# 浜岡原子力発電所 敷地の地質・地質構造（コメント回答）

第1078回審査会合を踏まえ認識した課題への対応方針

2023年2月20日

# 「泥層」の分布についての調査状況（BF4地点～T-11地点）

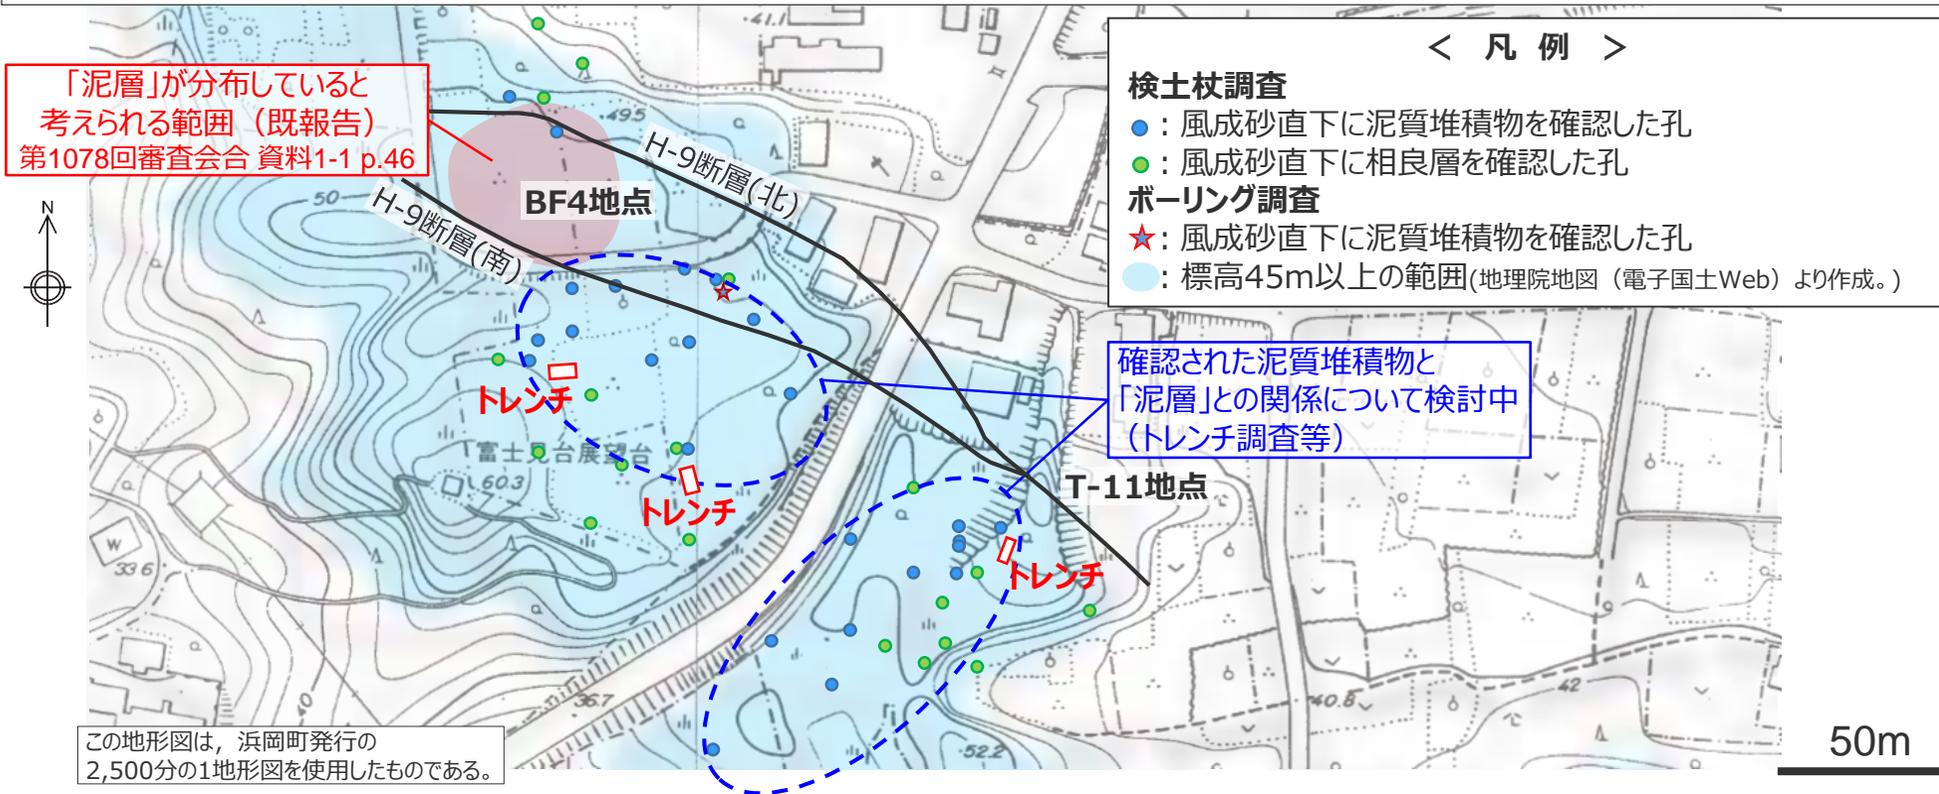
個別課題 (p.31参照)	解決に向け求める物証	物証を得るための主な調査手法
「泥層」の分布状況が詳細に把握できていない。	<ul style="list-style-type: none"> <li>・「泥層」の詳細な分布状況               <ul style="list-style-type: none"> <li>…BF4地点付近～BF1地点に泥質堆積物が一定の広がりを持って分布する堆積物であることが確認できれば、「泥層」が局所的な堆積物ではないこと、広域に分布する堆積物であることの基礎資料となる。</li> </ul> </li> </ul>	調査地点：BF4地点付近～BF1地点 <ul style="list-style-type: none"> <li>・ 地表踏査・検土杖調査</li> <li>・ 露頭、ボーリング、トレンチ調査</li> </ul>
「泥層」と古谷泥層上位層（牧ノ原礫層・京松原砂層）との層位関係が直接確認できていない。	<ul style="list-style-type: none"> <li>・「泥層」と古谷泥層上位層の層位関係               <ul style="list-style-type: none"> <li>…「泥層」が古谷泥層上位層（牧ノ原礫層・京松原砂層：約12.5万年前の高海面期以降の堆積物）に覆われることが確認できれば、「泥層」が約12.5万年前の高海面期よりも古い堆積物であることの根拠となる。</li> </ul> </li> </ul>	調査地点：BF4地点付近～BF1地点 <ul style="list-style-type: none"> <li>・ 露頭、ボーリング、トレンチ調査</li> </ul>
BF4地点極近傍において「泥層」と概ね同標高に笠名礫層相当層（MIS5c）が分布しているにもかかわらず、「泥層」は古谷泥層下部（MIS5e）が削り残されたものであるという解釈に至る物証が示せていない。	<ul style="list-style-type: none"> <li>・「泥層」と笠名礫層相当層の層位関係               <ul style="list-style-type: none"> <li>…「泥層」が笠名礫層相当層（約10万年前の高海面期の堆積物）に覆われることが確認できれば、「泥層」が約10万年前の高海面期の堆積物でないことの根拠となる。</li> </ul> </li> <li>・「泥層」と古谷泥層の詳細な古地磁気対比               <ul style="list-style-type: none"> <li>…「泥層」の古地磁気を再度測定し、測定誤差等を考慮したうえで古谷泥層の古地磁気層序と比較することができれば、「泥層」と古谷泥層のより確実な対比が可能となる。</li> </ul> </li> </ul>	調査地点：BF4地点付近～BF1地点 <ul style="list-style-type: none"> <li>・ 露頭、ボーリング、トレンチ調査</li> <li>・ 火山灰分析</li> <li>・ 古地磁気分析</li> <li>・ 花粉分析</li> <li>・ 微化石分析</li> <li>・ CNS分析</li> </ul>

- 検土杖を中心とした広域的な調査により、既報告の「泥層」分布範囲の南東側に泥質堆積物が広がりを持って分布していることを確認。
- 既報告の「泥層」分布範囲の南東側に確認された泥質堆積物について、トレンチ調査等によりその性状を詳細に確認、BF4地点からの連続性など「泥層」との関係について検討中。（トレンチ調査の状況はp.22～24参照。）
- ➔ BF4地点付近～BF1地点に泥質堆積物が一定の広がりを持って分布する堆積物であることが確認できれば、「泥層」が局所的な堆積物ではないこと、広域に分布する堆積物であることの基礎資料となる

# T-11地点のトレンチ調査状況

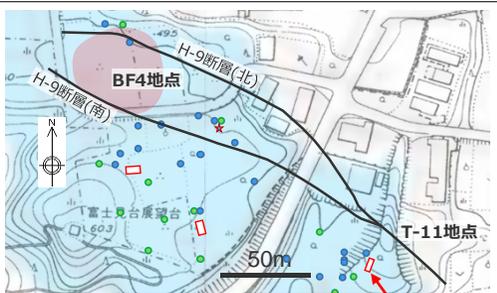
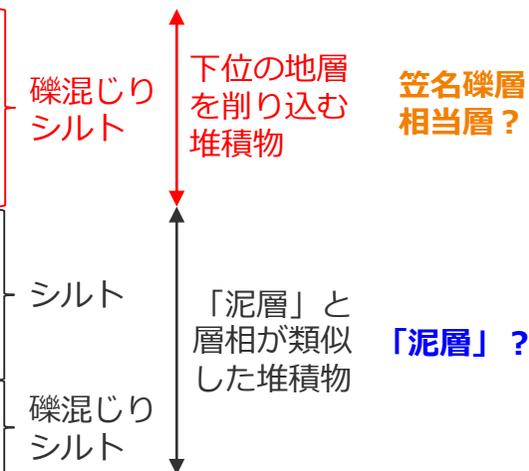
BF4地点極近傍において「泥層」と概ね同標高に分布する笠名礫層相当層との層位関係が直接確認できていない。	<ul style="list-style-type: none"> <li>・「泥層」の既報層準（貧花粉・貧化石等）と異なる層準               <ul style="list-style-type: none"> <li>…「泥層」が厚く残存すると期待されるBF4地点南方において、「泥層」と同層準に海生生物を含む海成堆積物や、花粉が多産する堆積物が確認できれば、この堆積物と「泥層」の層序を組み合わせることで、「泥層」の詳細な堆積史を検討し、「泥層」と古谷泥層のより確実な対比が可能となる。</li> </ul> </li> </ul>	
崩積土に評価を見直したBF1地点の泥質堆積物中の礫種や礫形状を踏まえれば、礫種や礫形状を海成堆積物であることの確実な根拠とできるのか疑問である。	<ul style="list-style-type: none"> <li>・「泥層」とBF1地点の崩積土との差別化               <ul style="list-style-type: none"> <li>…「泥層」は局所的な陸成堆積物である崩積土とは性状が異なることが確認できれば、「泥層」が局所的に分布する堆積物ではないことの補強及び「泥層」中の礫種や礫形状を「泥層」が海成堆積物である根拠とすることの補強となる。</li> </ul> </li> </ul>	調査地点：BF1地点 <ul style="list-style-type: none"> <li>・ ボーリング、トレンチ調査（BF1地点崩積土）</li> </ul>
放散虫・ざくろ石については、二次堆積に関する検討におけるデータ数が少なく、確実に海を経由せずに混入したものではないことが示せていない。	<ul style="list-style-type: none"> <li>・「泥層」及び「泥層」付近に分布する地層中の放散虫・ざくろ石データのサンプル数拡大               <ul style="list-style-type: none"> <li>…「泥層」の放散虫・ざくろ石の混入率が、相良層等の「泥層」付近に分布する地層よりも多ければ、放散虫・ざくろ石が海を経由せずに二次的に混入したものではなく、放散虫・ざくろ石を「泥層」が海成堆積物である根拠とすることの補強となる。</li> </ul> </li> </ul>	調査地点：BF4地点 <ul style="list-style-type: none"> <li>・ トレンチ調査</li> <li>・ 微化石分析</li> <li>・ ざくろ石の分析</li> </ul>

- T-11地点では、笠名礫層相当層と評価している堆積物の露頭近くにおいて、新たにトレンチ調査を実施し、「泥層」と層相が類似した堆積物（礫混じりシルト～シルト）を削り込む堆積物（礫混じりシルト）を確認。
- 層相詳細観察、試料分析（火山灰・微化石・花粉等）により、その性状を詳細に確認中。
- ➡ 上位の堆積物からMIS5cの広域火山灰が確認されるなどMIS5c堆積物の特徴が認められ、上位と下位の堆積物で分析結果に明瞭な差異が確認できれば、「泥層」と笠名礫層（相当層）との層位関係を直接確認できる露頭として、「泥層」が笠名礫層と同時代の堆積物でないこと有力な根拠となる。
- ➡ 海生生物化石（貝化石、微化石）を含む、海成堆積物に相当するC/S比を示すなど、明らかに海成と判断できる性状が確認できれば、BF4地点で確認される「泥層」の同層準に海成堆積物が分布することの基礎資料となる。

第1078回審査会合での主な説明内容と認識した課題

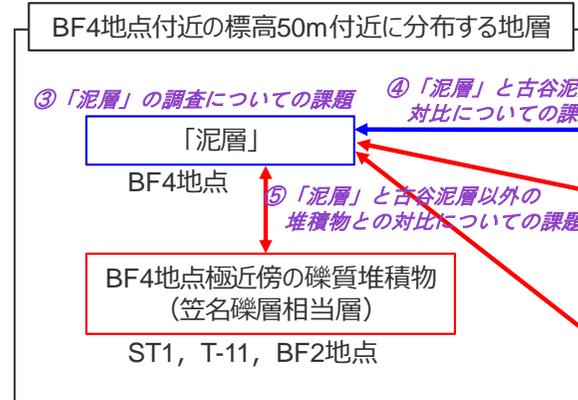
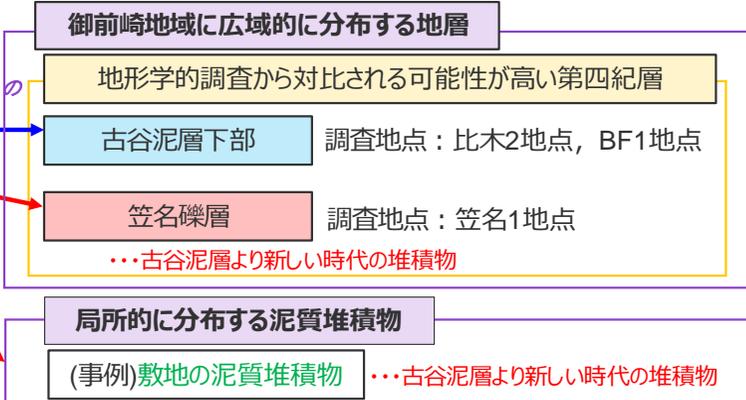
BF4地点における調査から、段丘面・火山灰等直接堆積年代を特定できるような指標は得られていない中で、「泥層」が後期更新世またはそれより古い堆積物であることを明確に示すためには、①「泥層」が御前崎地域に広域的に分布する堆積物であること、②「泥層」が海成堆積物であること、③「泥層」が確実に古谷泥層下部に対比されること、という3つの評価事項について、いずれも物証を持って示す必要がある。

地形層序解析や海水準変動による検討から「泥層」がMIS5eないしMIS5cの堆積物であるとする前提として、「泥層」が御前崎地域に広域的に分布し、海の影響を受けた地層であることを立証していく必要がある。またBF4地点極近傍において「泥層」と概ね同標高に笠名礫層相当層（MIS5c）が分布しているにもかかわらず、「泥層」は古谷泥層下部（MIS5e）と評価していることの妥当性について「泥層」の調査等から確認する必要がある。

- 地形層序解析等の広域的な検討にあたっては、既往文献に示される地質情報（地点、標高、層厚）など、御前崎地域の上部更新統について、広域的かつ網羅的にその全体像を示し、「泥層」がMIS5eないしMIS5cの堆積物であるとする説明性の向上を図ること。

「泥層」の調査から直接堆積年代を特定できるような指標が得られていない。また「泥層」が海成堆積物であると十分に説明できていない。

- ✓ 「泥層」の分布状況が詳細に把握できていない。
- ✓ 「泥層」と古谷泥層上位層（牧ノ原礫層・京松原砂層）との層位関係が直接確認できていない。
- ✓ BF4地点極近傍において「泥層」と概ね同標高に笠名礫層相当層（MIS5c）が分布しているにもかかわらず、「泥層」は古谷泥層下部（MIS5e）が削り残されたものであるという解釈に至る物証が示せていない。
- ✓ BF4地点極近傍において「泥層」と概ね同標高に分布する笠名礫層相当層との層位関係が直接確認できていない。
- ✓ 崩積土に評価を見直したBF1地点の泥質堆積物中の礫種や礫形状を踏まえれば、礫種や礫形状を海成堆積物であることの確実な根拠とできるのか疑問である。
- ✓ 放散虫・ざくろ石については、二次堆積に関する検討におけるデータ数が少なく、確実に海を経由せずに混入したものではないことが示せていない。

「泥層」と古谷泥層との対比について、比較項目が確実なものか、既往文献との対比状況、露頭として比較地点が充足しているかという観点において、対比根拠として積極的に十分条件を満たすような、十分な物証は揃っておらず、「泥層」が比木2地点及びBF1地点の古谷泥層と同じ堆積環境にあり、かつ同じ時代の堆積物であると十分に説明できていない。そういった説明を今後続けるのであれば、評価項目を再考し、対比に足る評価項目を使って対比する必要がある。

- ✓ 火山灰や花粉などの含有量が少ないことを「泥層」が古谷泥層に対比されるとする根拠としており、これらが確実な対比根拠になり得るのか疑問である。
- ✓ 層相など、古谷泥層との対比によって差異が認められる項目について、差異の理由が十分に説明できていない。
- ✓ 古谷泥層に関する既往文献の整理が十分にされていない。
- ✓ 珪藻分析結果の局所性など古谷泥層の特徴を解釈するにあたっては、BF4地点、比木2地点、BF1地点の3地点の比較のみで十分な考察ができるのか疑問である。
- 古谷泥層の全体像について既往文献を整理し、「泥層」や比木2地点及びBF1地点の古谷泥層が古谷泥層全体のどの部分に該当するのかを示すこと。
- 文献記載内容との関係については、記載内容との整合・不整合を整理するとともに、不整合な箇所についてはその理由について丁寧に説明すること。
